国立研究開発法人日本原子力研究開発機構大洗研究所（南地区） 高速実験炉原子炉施設「常陽」の新規制基準適合性審査の状況 —要素評価の結果報告と今後の審査の進め方について—

令和4年6月1日
原子力規制庁

別 紙：高速実験炉原子炉施設「常陽」の SIMMER コードによる有効性評価解析結果に対する要素評価による検討結果

高速実験炉原子炉施設「常陽」の SIMMER コードによる有効性評価結果 に対する要素評価による検討結果

表 2 主な解析結果と申請者評価との比較

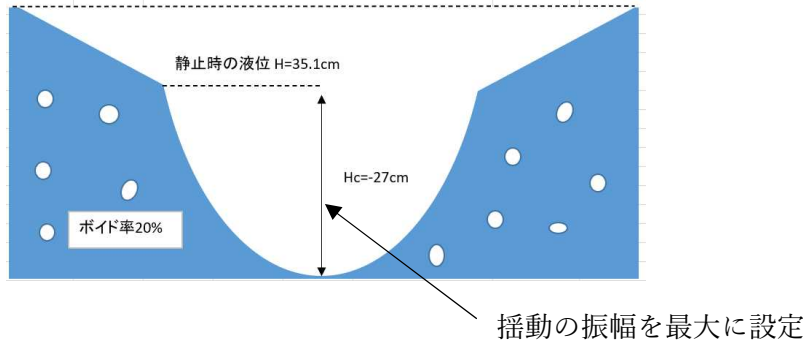
7. 申請者解析結果との比較（表 2）

スロッシングによる反応度挿入率、総熱出力及び最高燃料温度については、申請者評価値と概ね一致する結果が得られた。なお、反応度挿入率に対する不確かさ要因としては、初期状態を表すパラメータのうち、燃料内のボイド率の感度が大きいことがわかった。

機械的エネルギー及びエネルギー転換率については、申請者評価値よりもやや大きい結果となるものの、概ね一致する結果が得られた。また、ナトリウム噴出量については、回転プラグギャップへの流入量は申請者の評価より大きくなるものの、格納容器床上空気雰囲気への噴出は生じない結果となった。

図9 カバークラス領域の圧力変化

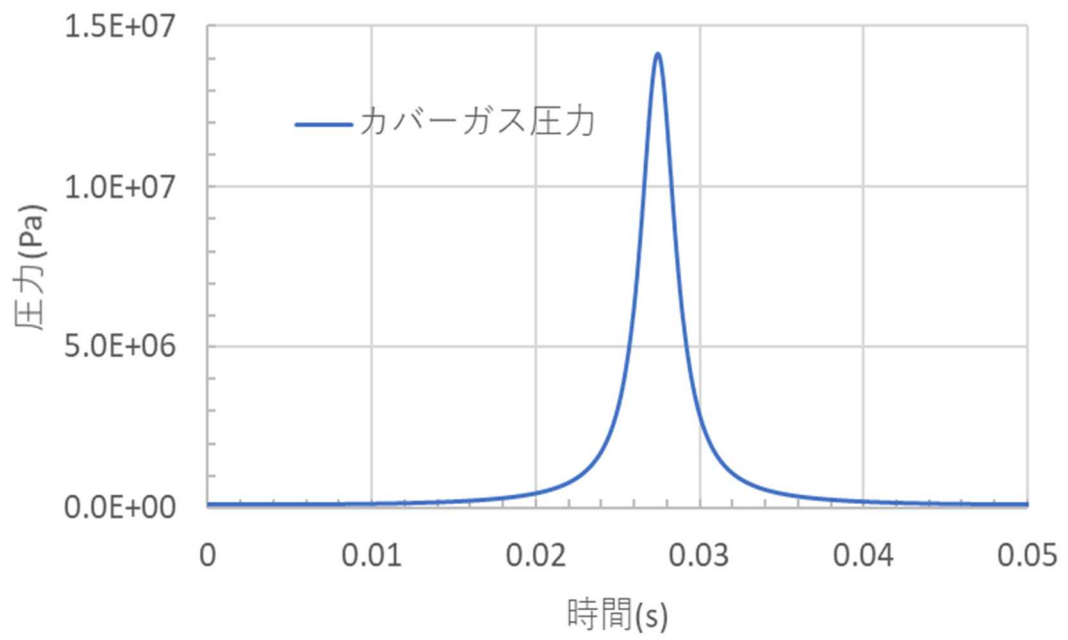
カバーガスの圧力変化は、気泡が球状に膨張するとした Rayleigh 方程式と、上部プレナムのナトリウムの運動方程式とを連立させることにより求めた。CDA 気泡は膨張して周囲のナトリウムを加速し、カバーガスを圧縮する。当該ナトリウムの速度がゼロとなる時、カバーガス圧力は最大値に達し、その後 CDA 気泡は凝縮し熱エネルギーが散逸するので、カバーガス圧力ピークに着目した。その結果、カバーガスの圧力変化については、図 9 に示すように圧力の最大値は約 14MPa、回転プラグの自重を上回る加圧（約 0.24MPa 以上）が継続する時間（以下、「加圧時間」という。）は約 22msec と評価した。

図 11 ギャップへのナトリウム流入量

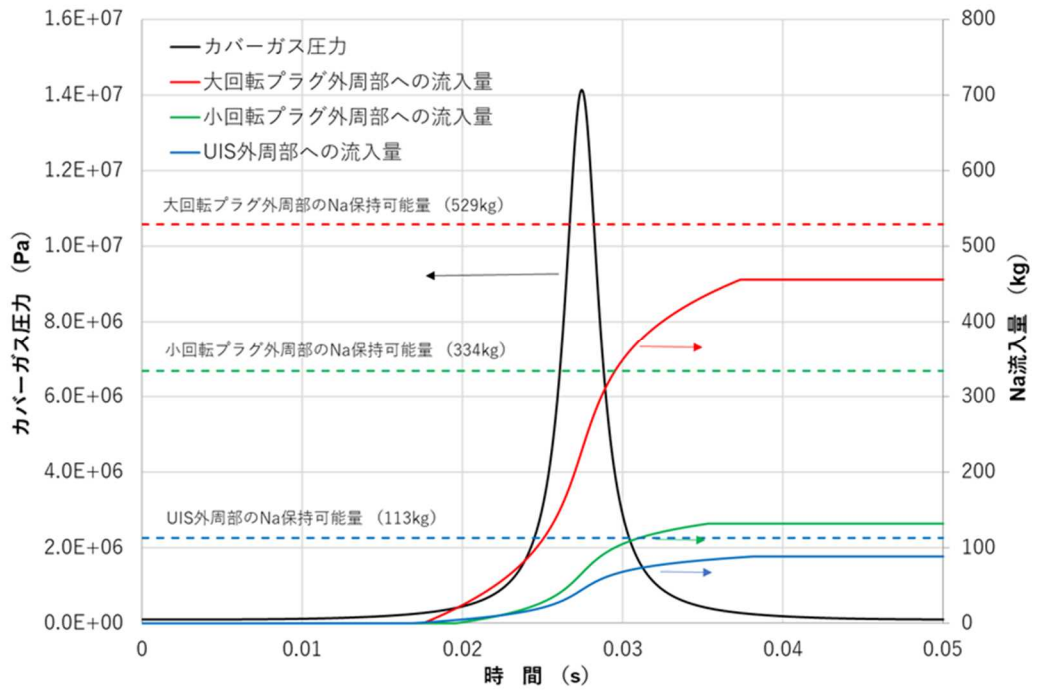
ここでは、当該評価式を用いて、図 9 のカバーガス圧力の変化に応じた各ギャップ部へのナトリウム流入量を時間積分により算出し、図 11 のように評価した。図に示すように、ナトリウムのギャップ流入量は 3 領域の合計で約 700kg となるが、上述の各ギャップ部での保持可能な範囲に納まることから、ナトリウムは格納容器床上に流出しない結果となった。

さらに、上記のカバーガス圧力変化に対するナトリウム噴出量を評価したところ、約 700kg となるが、回転プラグの側面に構成されるギャップ内に収まり、格納容器床上には噴出しないことを確認した。

図 12 UO_2 燃料と液体ナトリウムとの接触による自発核生成温度条件
(参考文献[1]を引用)

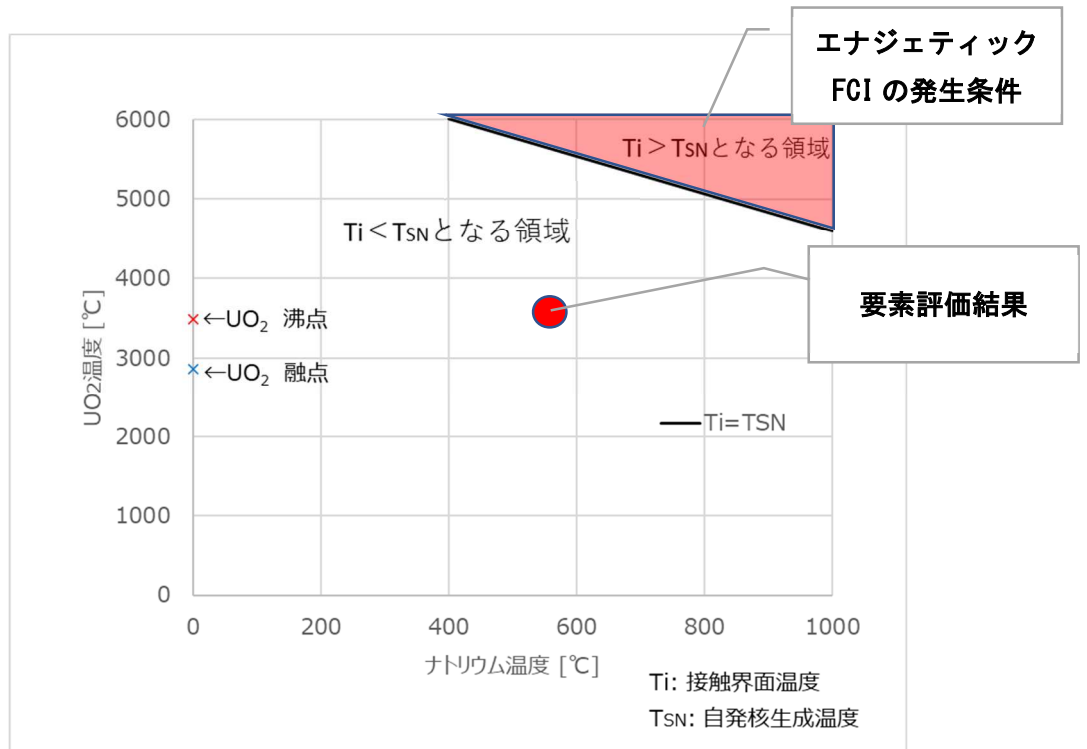
- ・大規模な蒸気爆発をもたらすエナジェティックな溶融燃料・冷却材相互作用(以下「FCI」という。)は、燃料・冷却材の接触温度が自発核生成温度以上で

発生するとされている[1]。この温度条件に基づき比較を行う。(図 12)

ナトリウムが急激に蒸発する挙動は、炉心物質とナトリウムの接触温度が支配要因となる。本評価の結果、燃料集合体出口の炉心物質の温度は約 3825K となり、既往研究に基づいて蒸気爆発（エナジェティックな FCI、図 12 参照）は生じないことを確認した。したがって、以下では FCI で発生するナトリウム蒸気の膨張から機械的エネルギーを評価することに問題はないと考えられる。
